**ENQUÊTE PUBLIQUE PRÉALABLE
à l'AUTORISATION ENVIRONNEMENTALE
du PROJET présenté par le Maire d'ANNECY,
de CRÉATION d'une NOUVELLE VOIE ROUTIÈRE
en vue de RACCORDER la RD 1201 au CHEMIN de BRANCHY
Commune déléguée de SEYNOD**

**Enquête Publique n°E23000124/38
du lundi 25 septembre au mercredi 25 octobre 2023 inclus**

Rapport du Commissaire Enquêteur

Rapport du Commissaire Enquêteur sur l'enquête publique

Besoin en restauration sur parcelle 55 (en jaune sur l'image)

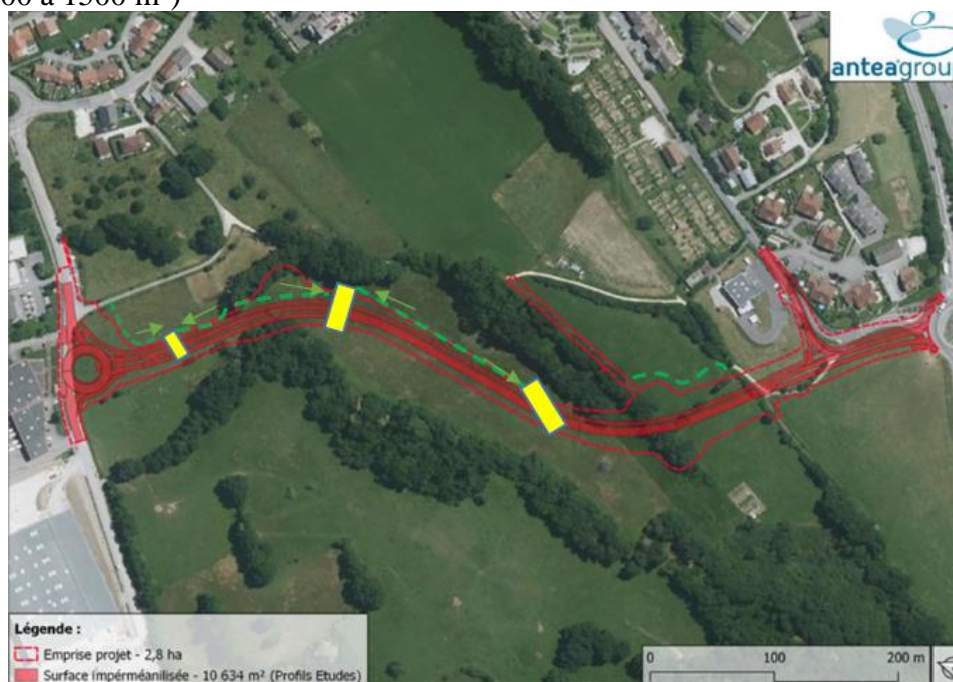
- 10/faire figurer dans l'étude d'impact le détail du plan de gestion des zones humides ;
- 11/pour la communauté d'agglomération du Grand Annecy, s'engager sur la réduction des zones à urbaniser concernées par les zones humides identifiées dans le cadre du projet ;

Sur les zones humides : Le pétitionnaire modifie la mesure compensatoire de restauration de zones humides sur la parcelle 268A1 55) qui se trouve en aval hydraulique de la zone impactée avant l'entonnement busé sur le cours d'eau. La parcelle a été remblayée antérieurement. L'enlèvement des remblais couvre le besoin en restauration de cariçaie (selon schéma ci-dessous).
